九州電力株式会社  
川内原子力発電所及び玄海原子力発電所  
火山モニタリング結果に係る評価について

令和4年11月18日

原子力規制庁

図 16 鬼界の鉛直変動を考慮したマグマ供給率の検討

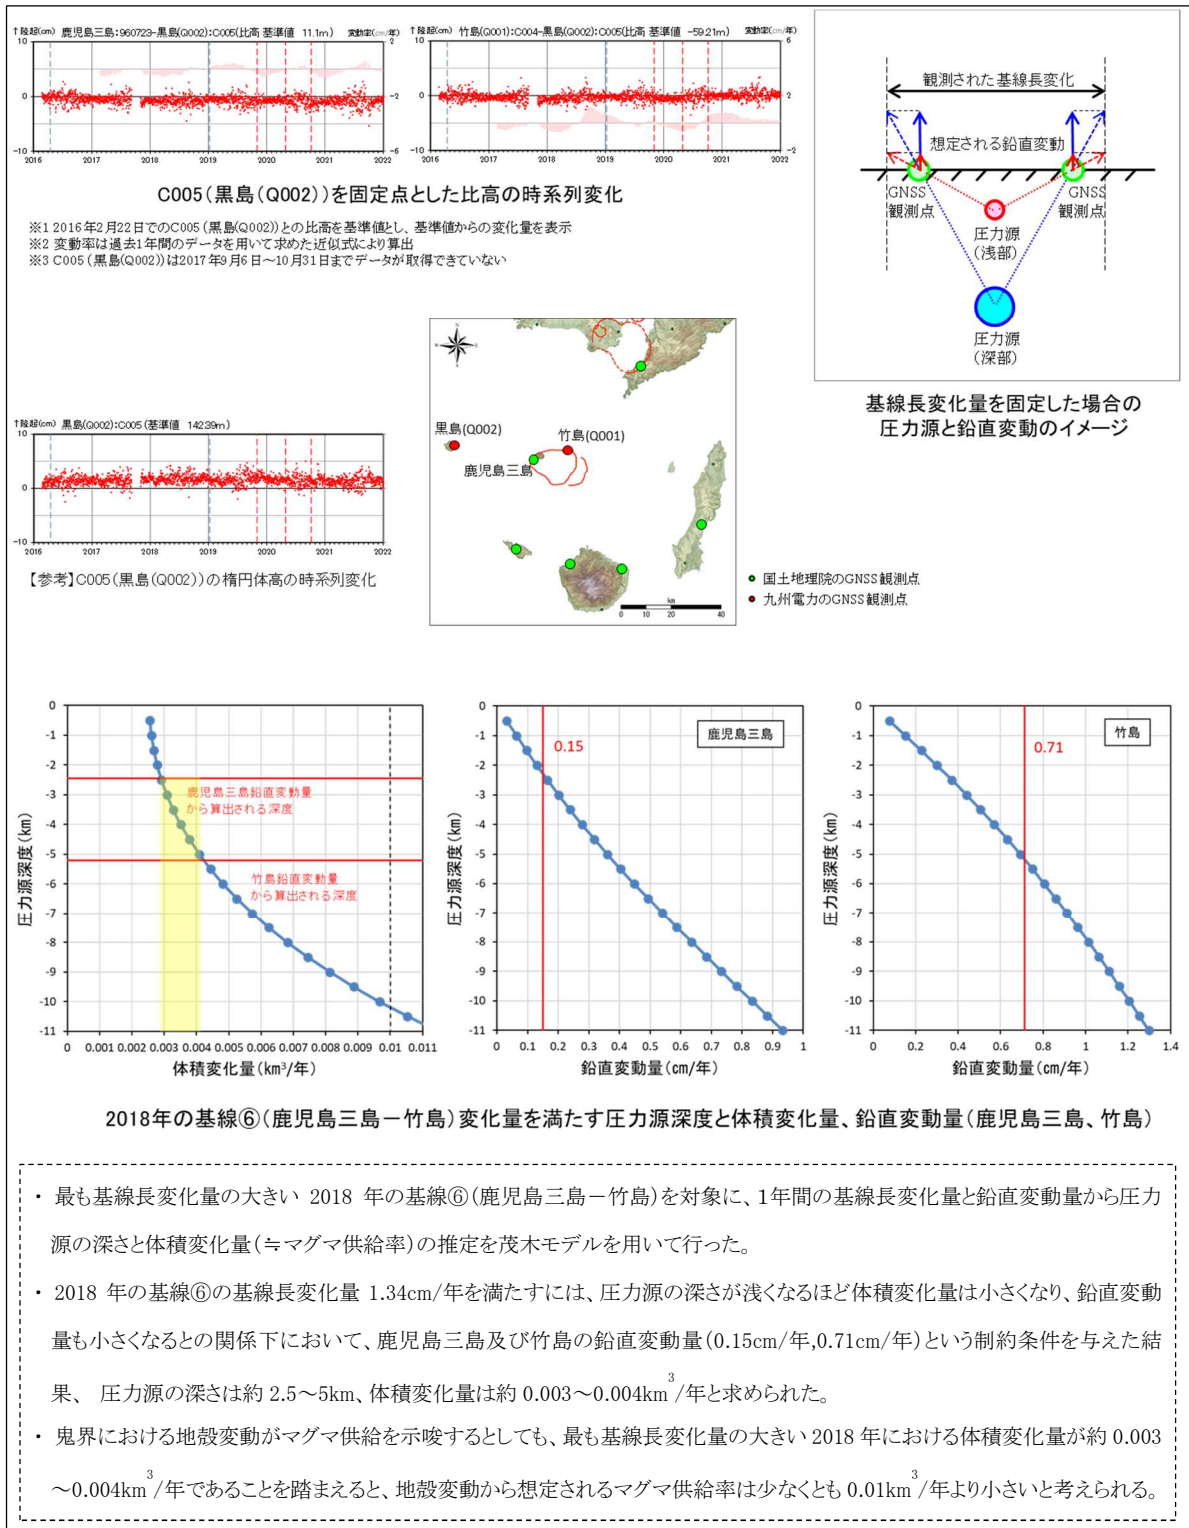
- ・九州電力は、GNSS 連続観測による基線長変化等を確認した結果、当該年度は、鹿児島三島及び竹島を起点とする基線①、②、③及び⑤～⑧などに、鬼界へのマグマ供給を示唆する可能性のある伸びと縮みの傾向が認められるため、今後の地殻変動に留意していくとしている（図14及び図15）（添付資料、P78-81）。
- ・九州電力は、マグマ供給の有無を検討するため、基線⑩（黒島-中種子）や、黒島を固定点とした鹿児島三島、竹島の比高を確認してはどうかという第三者（火山専門家）の助言（2021年度）を踏まえて、鉛直変動を考慮したマグマ供給率の検討を行っている（図16）（添付資料、P85、P86）。その結果、九州電力が自ら定めた注意監視の移行判断基準値（マグマ供給率  $0.01\text{km}^3/\text{年}$ ）に相当する変動は認められないことから、監視レベルは「平常」を継続するとしている（添付資料、P93）。
- ・九州電力は、地震発生数の推移及び震源分布とマグニチュードの経時変化等を確認した結果、地震活動（発生数、位置、規模等）は、位置と規模に有意な変化は認められないとしている（添付資料、P87、P88、P92）。

- ・鬼界について、マグマ供給の有無を検討するため、黒島-中種子の基線や、黒島を固定点とした鹿児島三島、竹島の比高を確認してはどうか（2021年度報告に反映済）。なお、当該助言への対応を踏まえたうえで、火山専門家A、B及びCから現時点での監視レベルは「平常」で問題ないとの助言を受けている。

- ・九州電力が自ら定めた監視レベルの移行判断においては、マグマ供給率を判断基準としているが、今回の鬼界のように平常時の地殻変動に変化があった場合、マグマ供給率の詳細検討を実施するトリガー・検討内容が不明瞭なため、その手順をフローチャート等の形式により分かりやすくすること。

- ・マグマ供給率の詳細検討においては、圧力源の位置・モデルについても検討すること。
